工程指示 / 要求簡箋 ENGINEER INSTRUCTIONS(E.I.)

工程指示編號:	EI- 9153	修改版本:	D
	HK- 0100		
工程編號:	J 861	工程名稱:	己連拿利
收件人:	生統	發件人:	細佬
工程項目:	裙樓項目-地盤用鋁折件加工圖 (平台位置)	日期:	11/03/2026

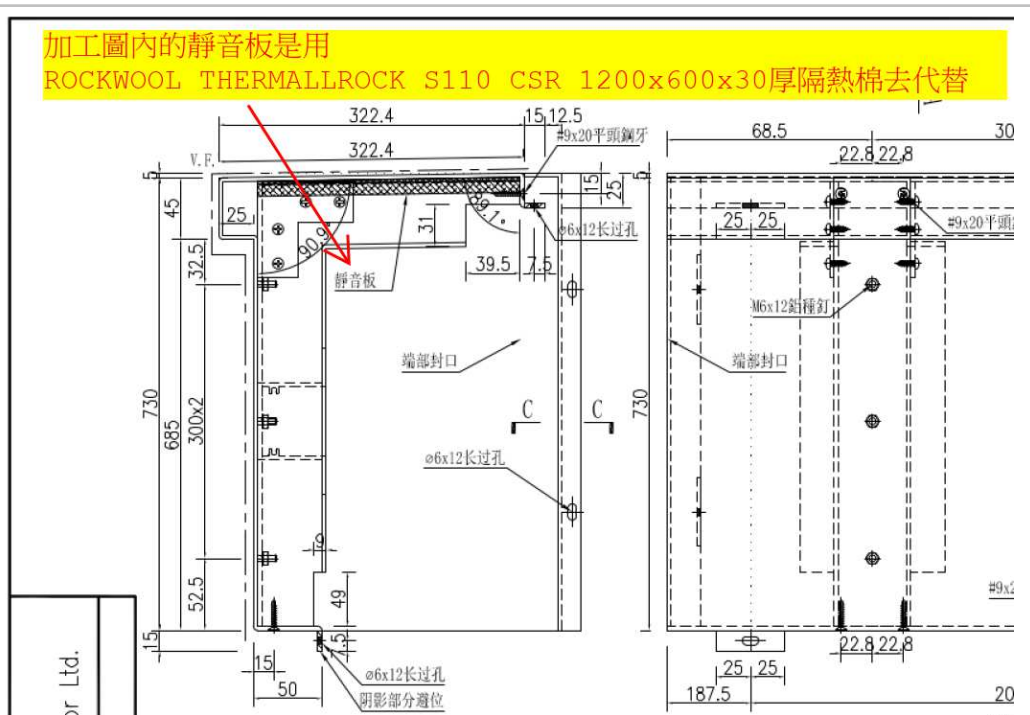
內容:  
加工圖內的靜音板是用  
ROCKWOOL  
THERMALLROCK S110 CSR  
1200x600x30厚隔熱棉去代替
